洛阳强力科技集团有限公司年产铝制品 300万件项目 规划设计方案

洛阳市规划建筑设计研究院有限公司
河南建工建筑设计研究院有限公司
二零二四年十一月

三、洛阳强力科技集团年产 15000 吨铝箔彩涂项目规划设计 方案

三、洛阳强力科技集团年产15000 吨铝箔彩涂项目规划设计方案

地下消防水池、泵房

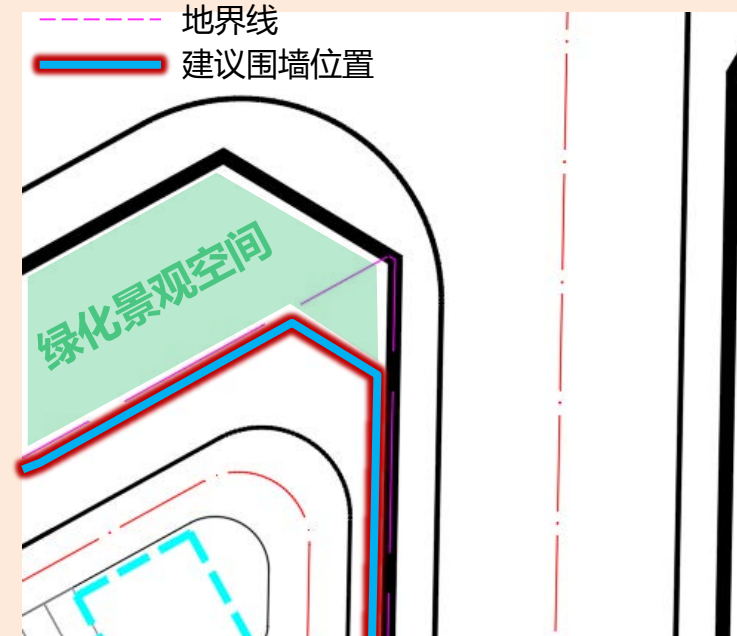
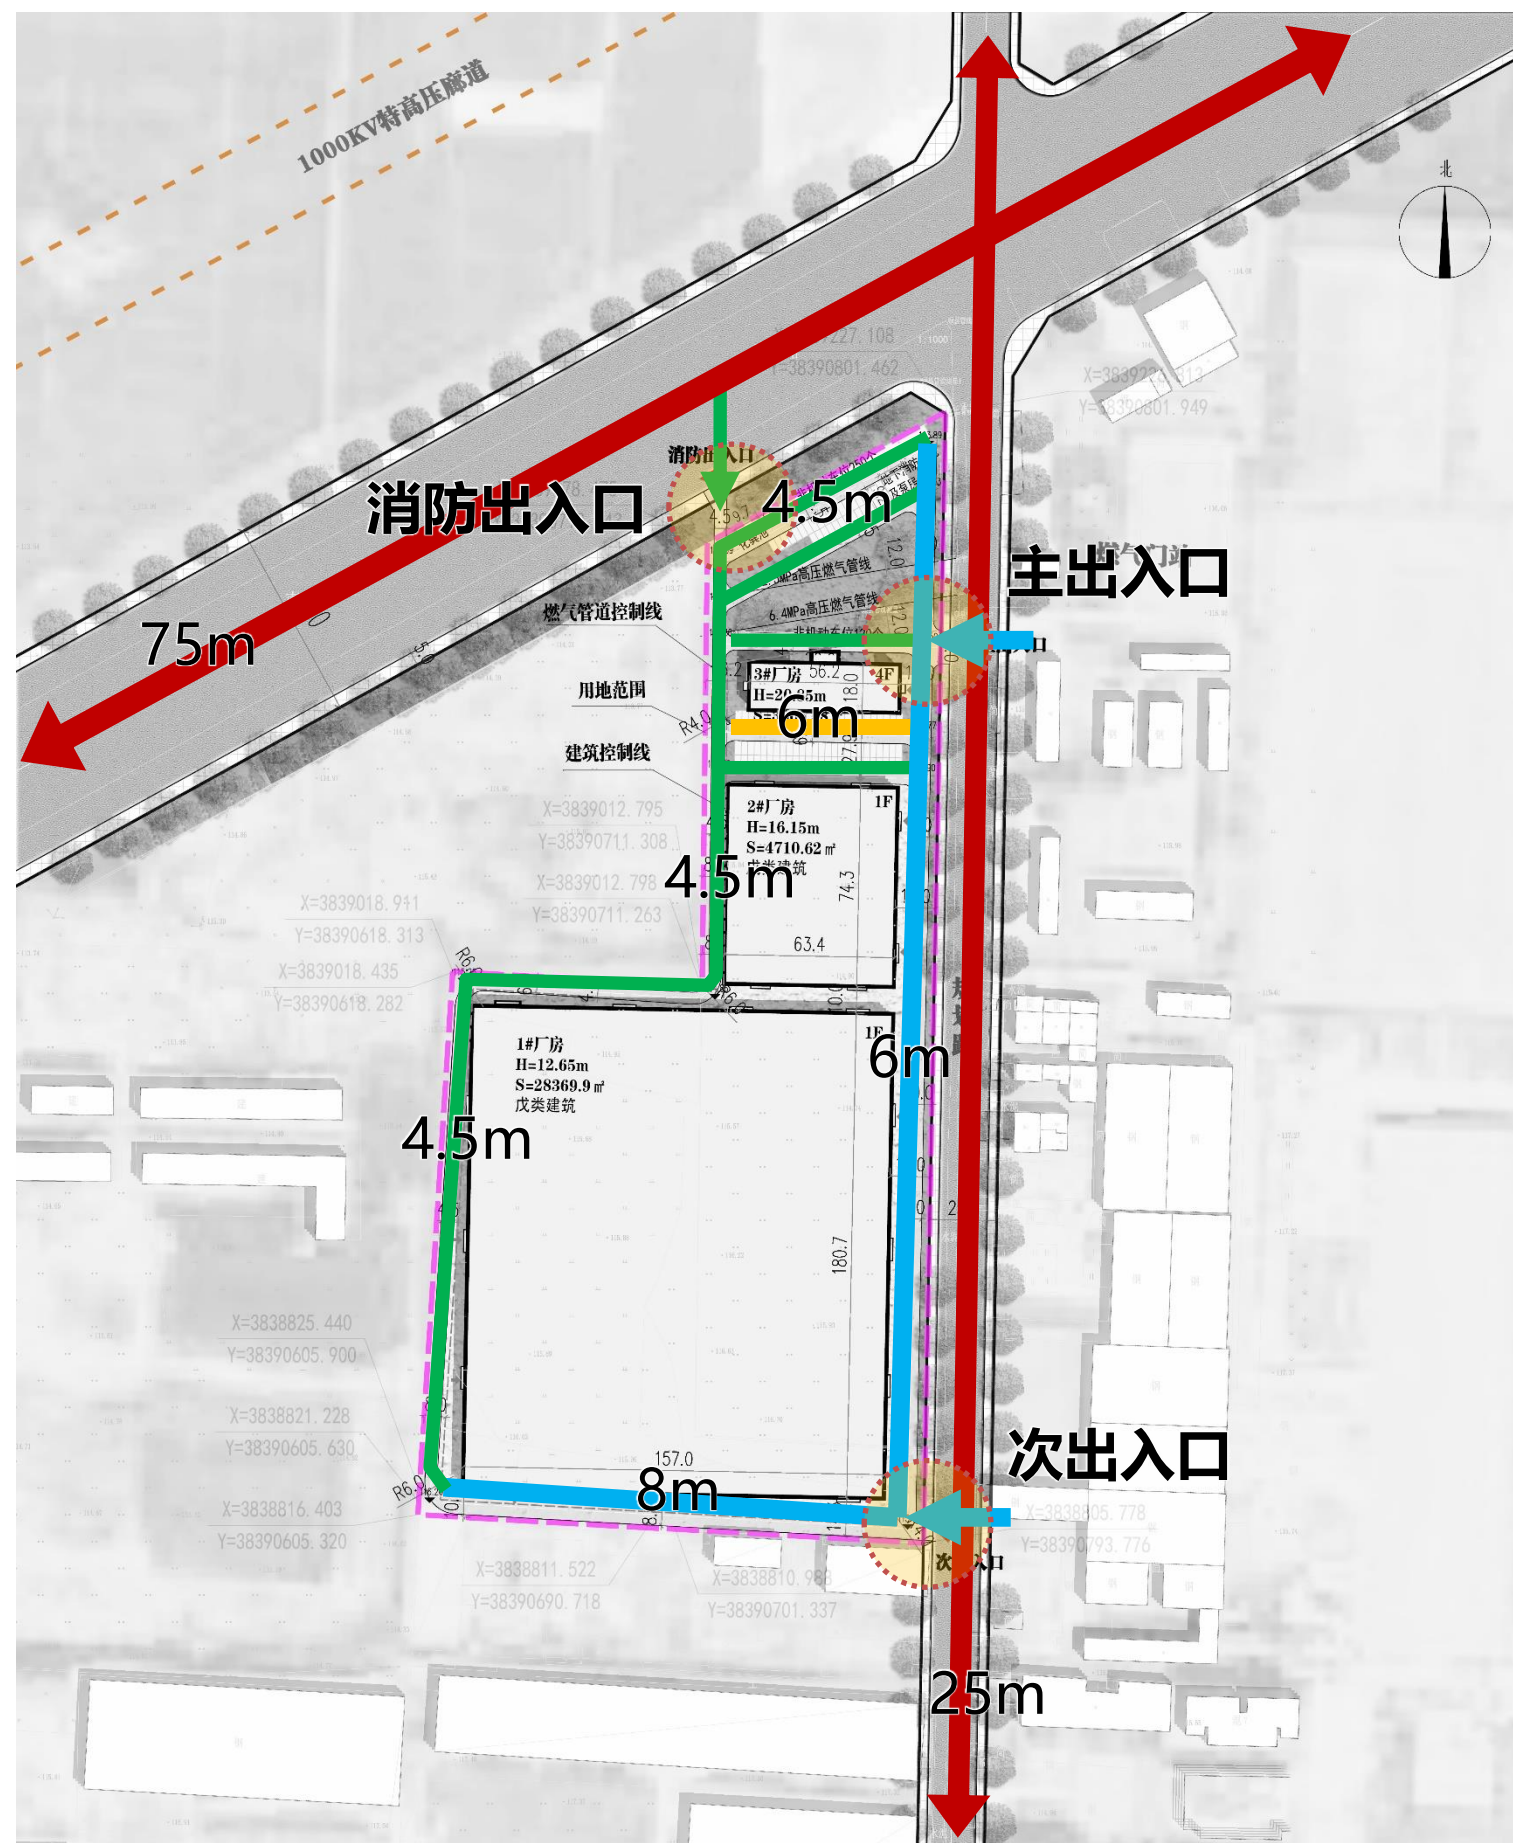
3、优化消防水池及泵房设置，完善道路交叉口的道路景观环境设计；

答复：优化了消防水池及泵房设置位置及方式，同时提供围墙退让规划用地红线的建议，为城镇道路交叉口提供景观环境空间。

通过“消防水池地下化”、“围墙建议退让更多距离” 为城市空间营造更多景观化空间。

设置于场地北停车位东侧
占地面积102.2m²

为实现景山大道交叉口绿地景观连续性及视觉过度平滑性
建议东北围墙设置8m倒角
外空间结合绿带设置交叉口景观

货车装卸转弯半径控制

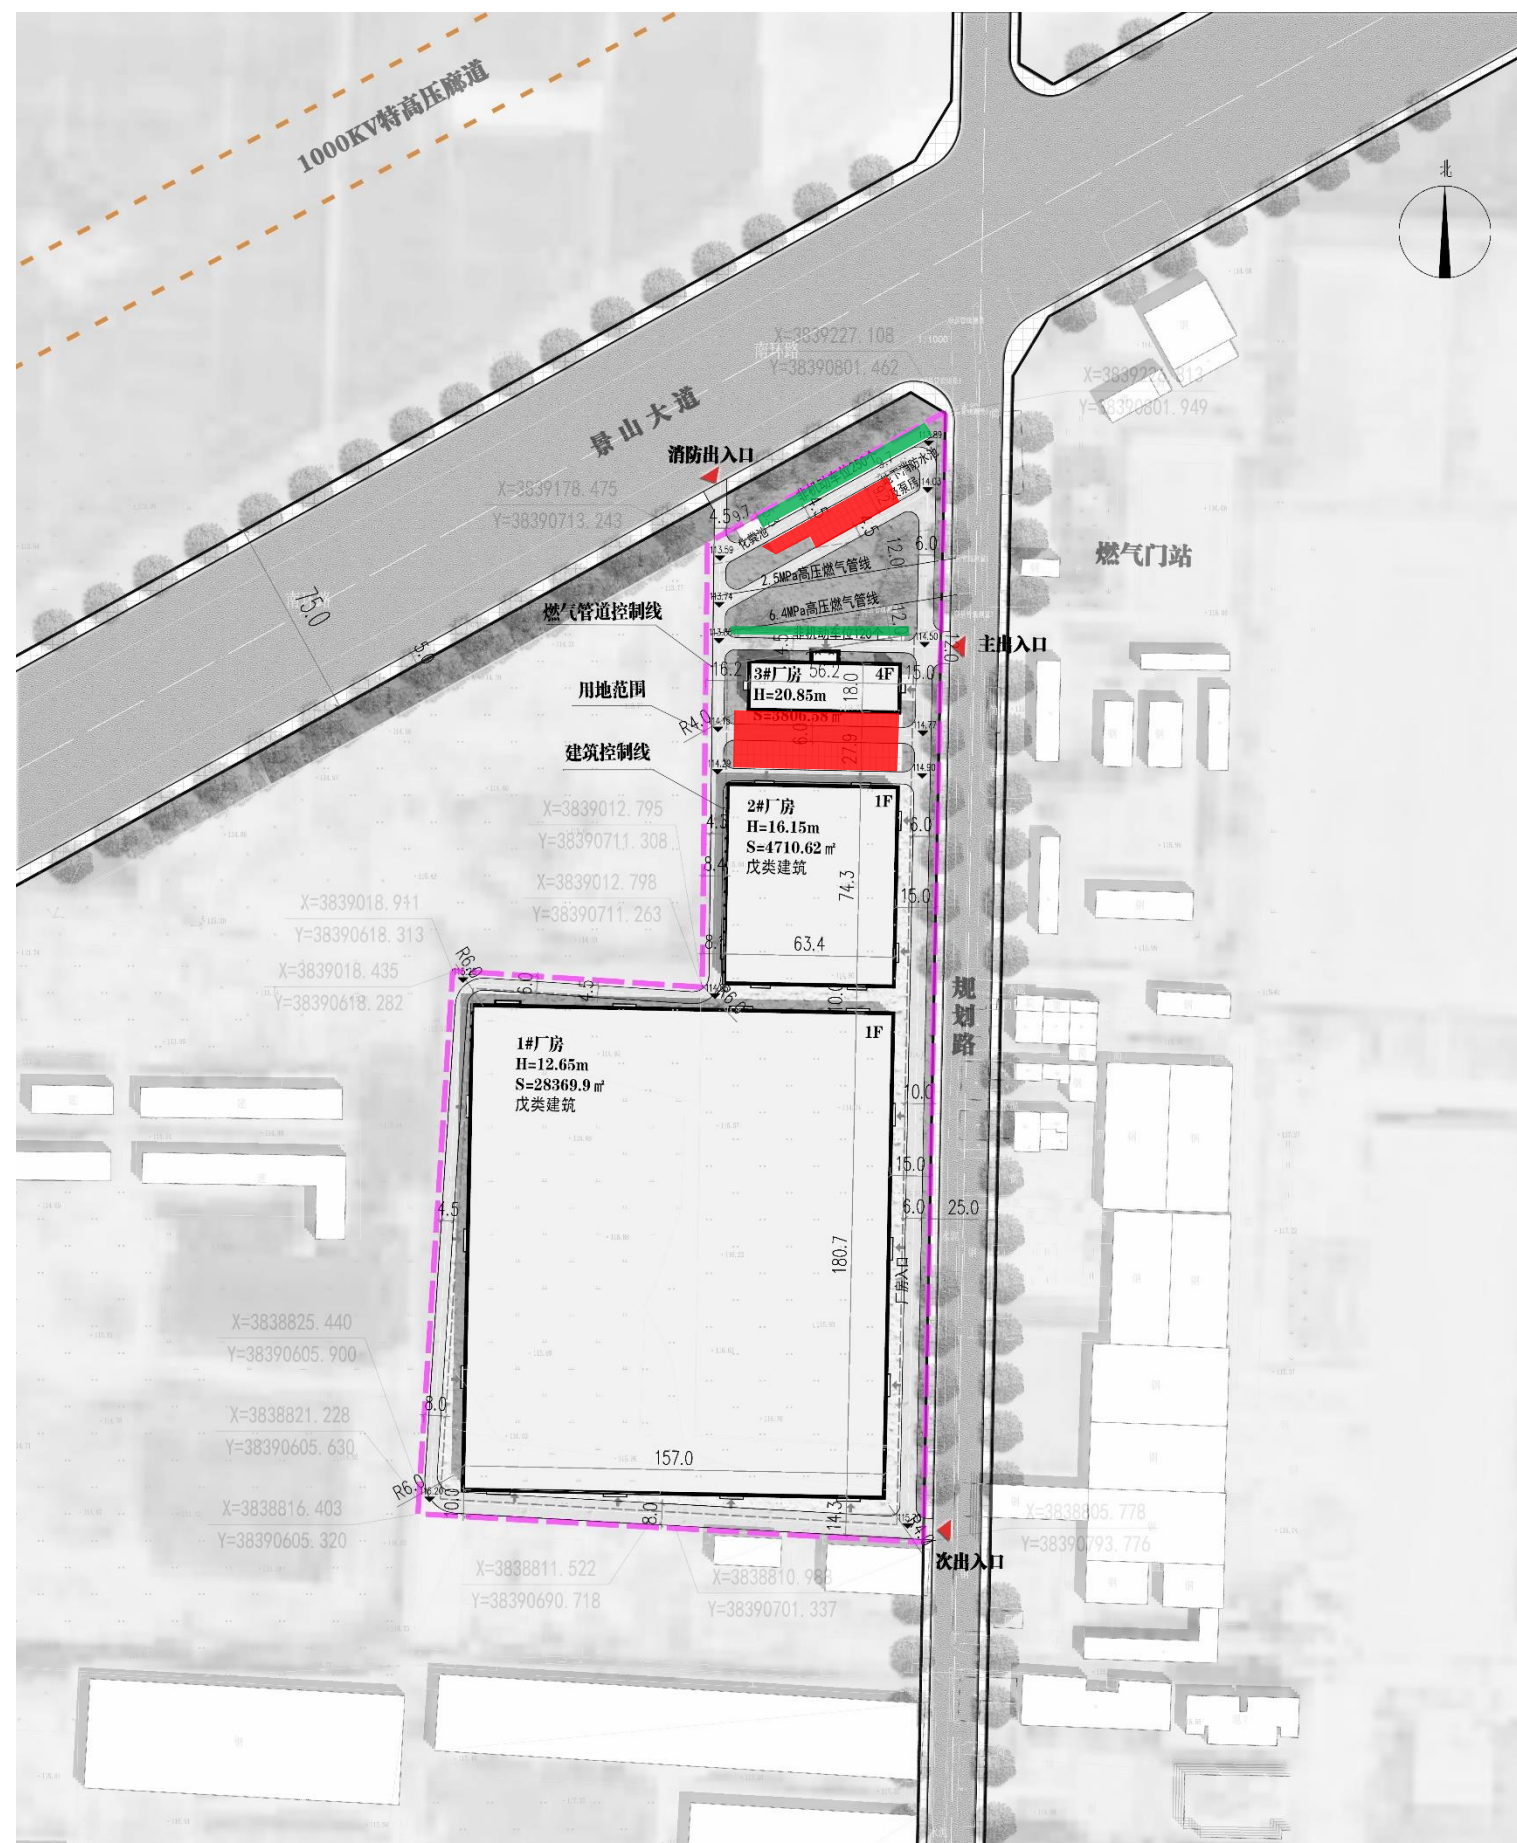
1、优化交通组织，结合工艺流程充分考虑货运车辆的停放、装卸及转弯半径；

答复：在建筑单体设计篇章对各厂房工艺流程进行了简要功能分区，将原料、成品堆放区置于厂房内部东侧；同时增加“货运分析”内容，对货车进出厂房进行了“转弯半径、厂房大门宽度”等方面的要求和分析。

为满足工艺要求的生产运输
半挂车转弯半径并预留更大尺寸车
辆转弯半径余量，**厂区内货运通道
转弯半径按12m进行控制。**

大门最小宽度: 6m

停车位配建 规划数量

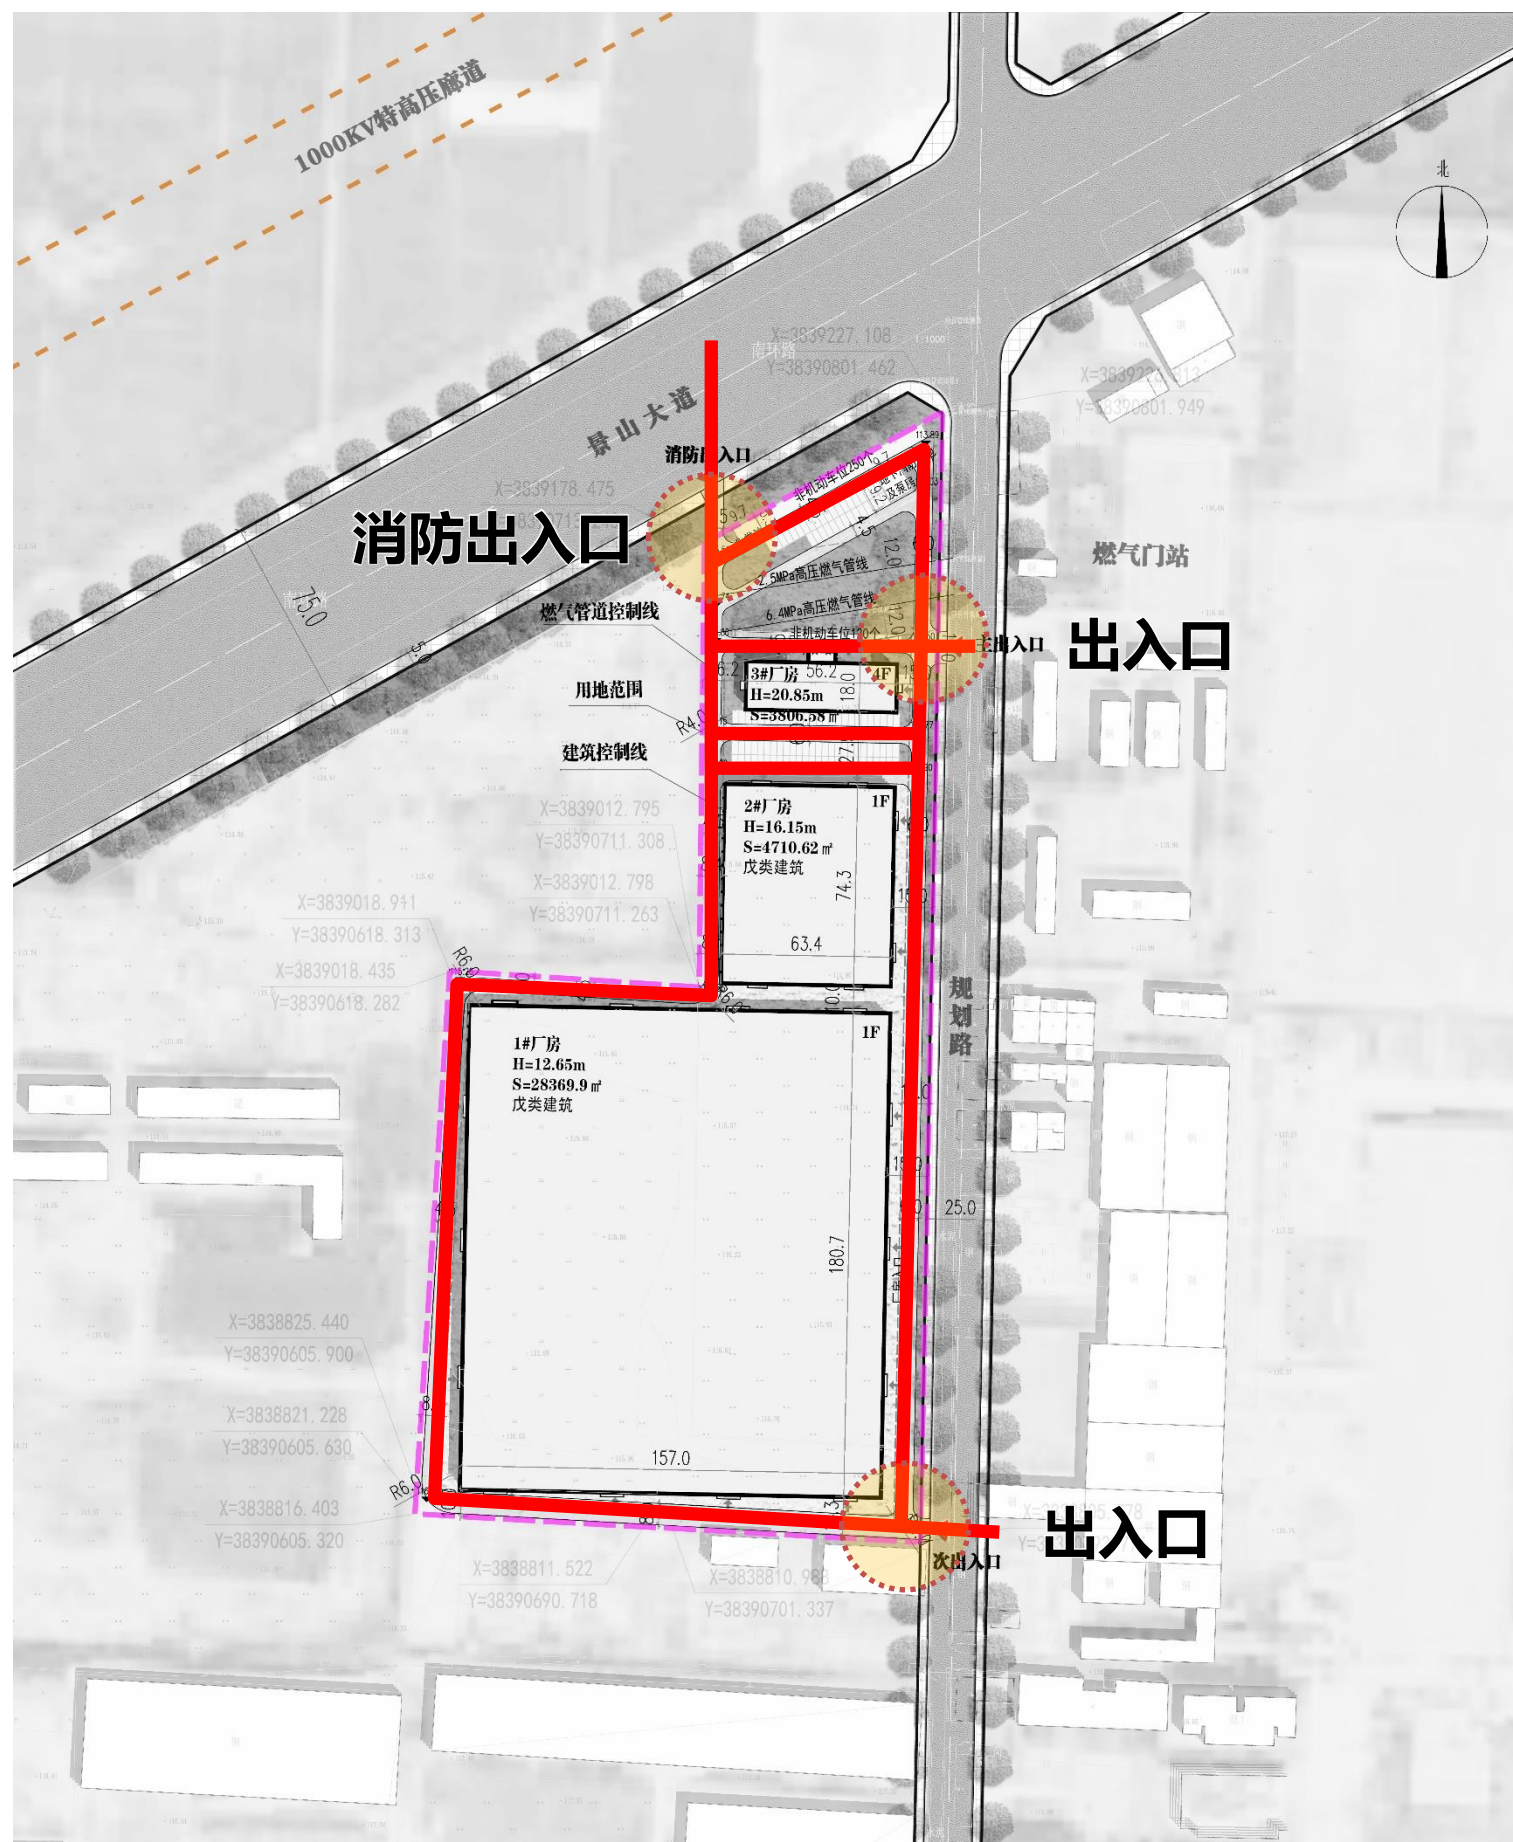
5、建议增加非机动车充电设施；

答复：在北部非机动车停车场增设了充电设施。

非机动车停车位规划数量: **370** 北部非机动车停车位提供充电桩
